# CRÉER L'HIVER AU QUARTIER DES SPECTACLES CONCOURS DE MISE EN VALEUR ET D'ANIMATION DES ESPACES PUBLICS

## RAPPORT DU JURY À L'ÉTAPE 1

Préparé par : Véronique Rioux, designer industriel, conseillère professionnelle  
26 septembre 2011

### PROPOSITION 111TV – PLACE DES FESTIVALS

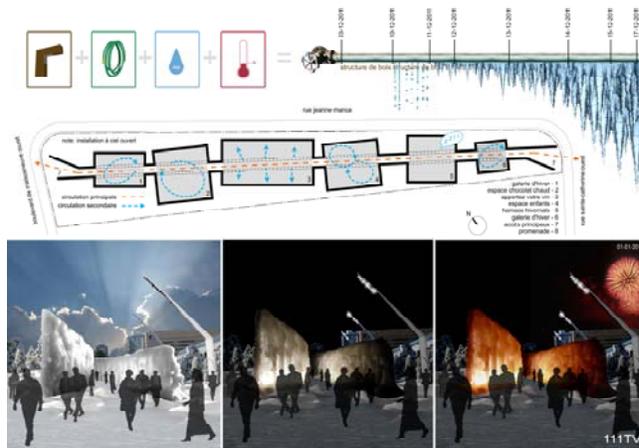
L'installation a plu au jury puisqu'elle témoigne bien du thème «Créer l'hiver» et est un éloge aux éléments de la nature. Elle représente l'hiver québécois dans son déploiement excessif.

Les membres du jury se sont toutefois questionnés sur le caractère évolutif du concept. Ils ont été séduits par les images présentées avec des murs entièrement glacés mais se sont interrogés toutefois sur les qualités visuelles de l'installation sans la présence de la glace. Ainsi, pour la prestation de la 2<sup>e</sup> étape, il sera important que le jury puisse évaluer l'architecture de l'installation sans glace (elle sera sans glace les premiers jours après l'installation et si la température n'est pas favorable). En ce sens, le jury recommande que l'installation puisse, d'elle-même, être visuellement intéressante, malgré l'absence de la glace.

Des enjeux de sécurité ont également été soulevés par les membres du jury. Le maintien au sol de l'installation est un défi important de même que la solidité de la glace. De plus, puisque de nombreuses personnes peuvent entrer à l'intérieur de l'installation, il est essentiel de décroisonner les espaces et de permettre, tout au long du parcours, plusieurs sorties et entrées.

L'équipe finaliste doit également comprendre que si elle propose des activités, celles-ci doivent être totalement prises en charge par l'équipe. De plus, il semble difficile de réaliser un espace « apporter votre vin » dû aux réglementations concernant la consommation d'alcool sur le domaine public. L'équipe peut utiliser entièrement le budget prévu pour l'installation, soit 220,000 \$.
